**A comissão permanente de análise de estudo de Impacto de Vizinhança (CEIV) do
Município de Balneário Camboriú/SC**

REF: Parecer Técnico 003/2021 - CEIV.

Processo Administrativo: 2019030621

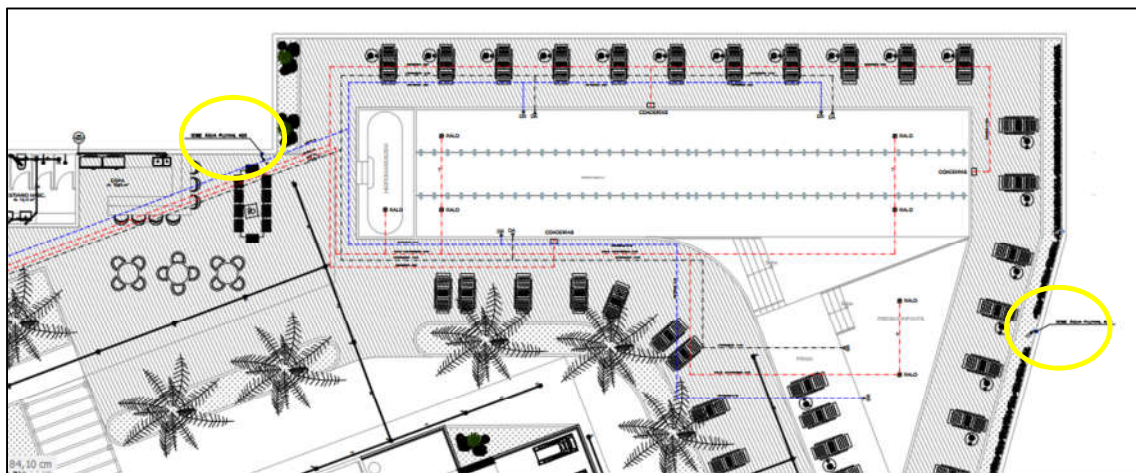
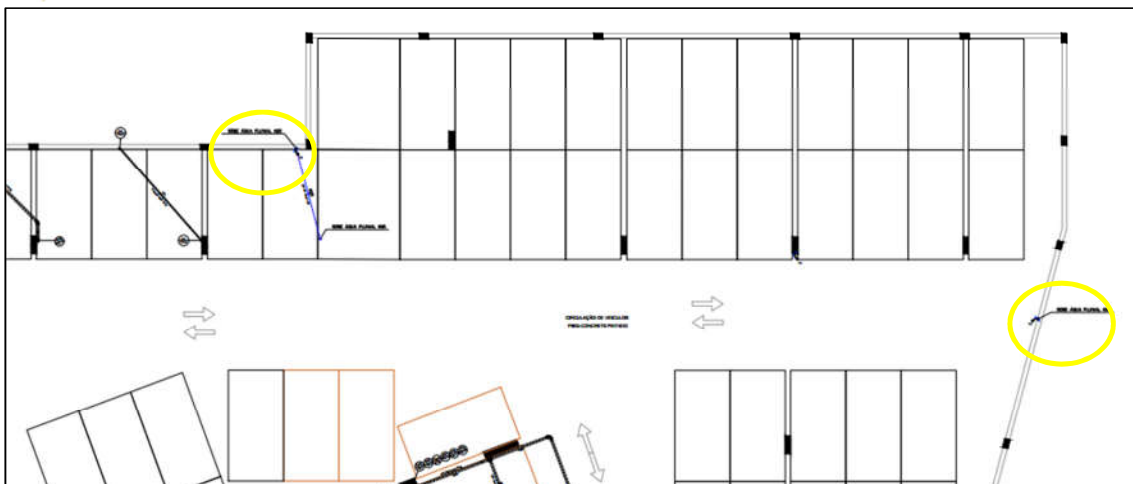
9. Apresentou somente duas pranchas do Projeto Hidrossanitário, também com população estimada divergente das demais informações prestadas no estudo. Deverá apresentar o dimensionamento com os ajustes dos dados (estudo X projeto), incluindo reservatório de “reaproveitamento” e descrição das “estruturas simplificadas para tratamento de água de chuva (citada nas medidas mitigadoras);

2ª Análise: Atendido parcialmente, apresentou as pranchas do projeto hidrossanitário. Quanto ao cálculo da população apresentado no projeto deverá rever, pois considerando o número de quartos de 392 (dois habitantes por quarto: $392 \times 2 = 784$ pessoas) e aplica nos cálculos o valor de 384 pessoas. Ainda, não demonstrou em projeto as instalações para o reaproveitamento das águas pluviais (apresentou somente a locação do reservatório de águas pluviais e extravasor direcionando a rede pública de drenagem), assim como não apresentou a descrição e detalhamento das “estruturas simplificadas para tratamento da água de chuva” (citada nas medidas mitigadoras).

Deverá identificar no Projeto Hidrossanitário a utilização de água de reuso/reaproveitamento das águas pluviais, definindo os pontos de uso (finalidade), sendo necessária a aprovação pela EMASA com relação a utilização de água da chuva para este fim.

3ª Análise: Atendido parcialmente (somente em relação à população)

Resposta: Não haverá tratamento da água das chuvas, pois as mesmas serão utilizadas somente para jardins e pavimento de lazer (lavação), as plantas apresentadas no Anexo 9.13 que se referem ao projeto hidrossanitário foram revisadas e ajustadas com as alterações exigidas na análise do EIV.

O empreendimento só irá utilizar água das chuvas para torneiras do jardim e pavimento de lazer, para irrigação e demais usos não potáveis, não havendo necessidade de tratamentos e filtragem, sendo apresentado no projeto hidrossanitário de esgoto planta 01 todas as instalações para coleta, armazenamento de águas das chuvas e localização da cisterna com capacidade para armazenamento de 70.080 litros, que serão utilizadas nas torneiras do jardim e pavimento de lazer, sendo que todo o sistema para captação e uso de águas pluviais atende ao que é exigido pela EMASA. Na planta do projeto hidrossanitário de esgoto 02 e 03 que referem-se aos pavimentos de garagem e Lazer é apresentada as instalações para o uso de águas pluviais nas torneiras de jardim, com a indicação "sobe água pluvial" conforme ilustra as figuras a seguir.

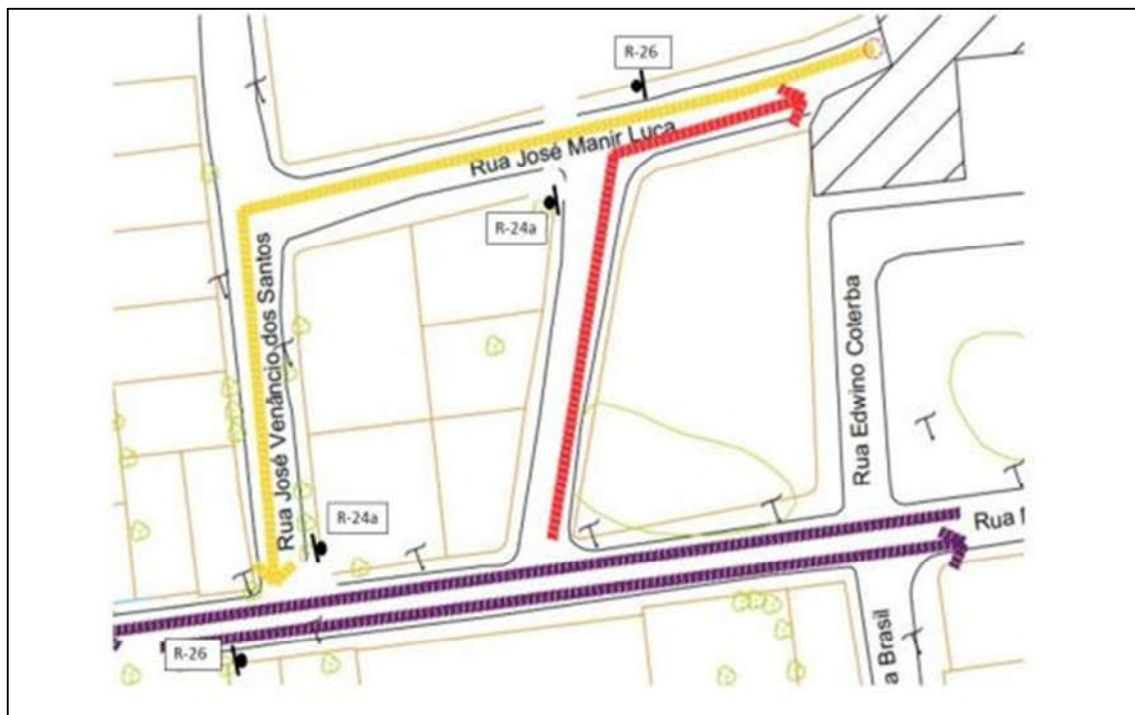
3ª Análise: O projeto para implantação do binário não está completo. Seguem orientações: 1. fazer levantamento da sinalização existente; 2.

projetar sinalização vertical a remover, girar, substituir e implantar; 3. projetar sinalização horizontal a remover e implantar. A sinalização vertical apresentada no anexo 9.17 não está correta; segue abaixo a que a substitui e ainda é necessário complementá-la com sinal de Pare, Proibição de Estacionamento, etc.

Resposta: É apresentado no Anexo 9.17 o projeto ajustado e revisado para implantação do Binário contemplando a sinalização vertical existente, a sinalização vertical existente que necessitará ser removida ou girada, e a sinalização vertical a ser implantada, assim como são projetadas as sinalizações horizontais a serem implantadas. Conforme ilustra a figura a seguir.
